## NOTE TECHNIQUE 00006/CU - 5 juin 2012

**OBJET :** Interchangeabilité cartes de puissance sur tables de cuisson à induction.

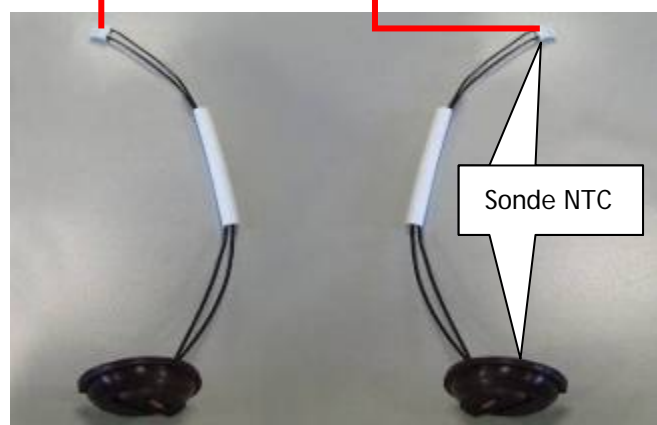
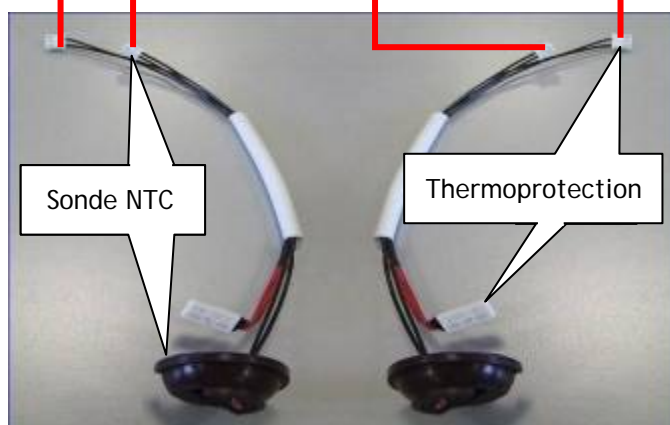
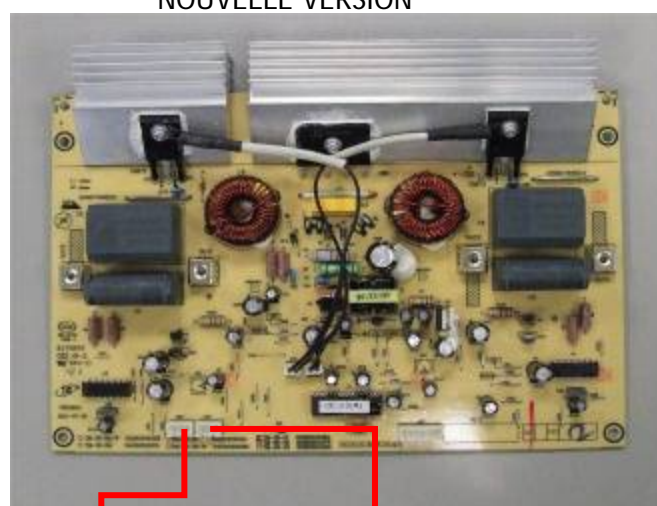
Sur les cartes de puissance de la Nouvelle Version, les connecteurs à 2 positions CN2 et CN5 sont absents pour le raccordement des thermoprotections qui accompagnaient précédemment les deux Sondes (voir figure).

ANCIENNE VERSION

NOUVELLE VERSION

Cavalier Code 49001401

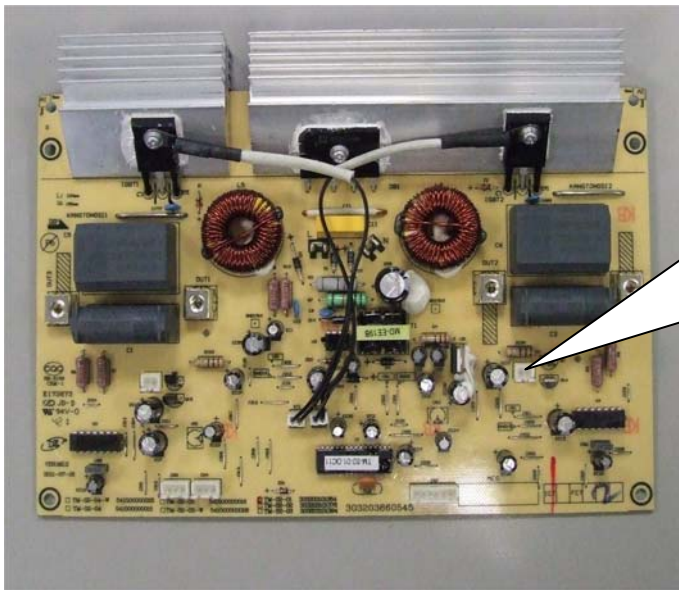
1. **Connexion entre Carte Ancienne Version** (avec connecteurs CN2 et CN5) **et Sonde Ancienne Version** (dotée de thermoprotection raccordée) : **possible sans modification**.
2. **Connexion entre Carte Nouvelle Version** (sans connecteurs CN2 et CN5) **et Sonde Nouvelle Version** (sans thermoprotection) : **possible sans modification**.
3. **Connexion entre Carte Ancienne Version** (avec connecteurs CN2 et CN5) **et Sonde Nouvelle Version** (privée de thermoprotection raccordée) : **appliquer au connecteur CN2 ou CN5** présent sur la carte et resté libre, **un cavalier code 49001401**.

4. **Connexion entre Carte Nouvelle Version** (sans connecteurs CN2 et CN5) **et Sonde Ancienne Version** (avec thermoprotection) : **éliminer la thermoprotection indiquée sur la figure**, afin que la Sonde Ancienne Version soit identique à la Sonde Nouvelle Version.
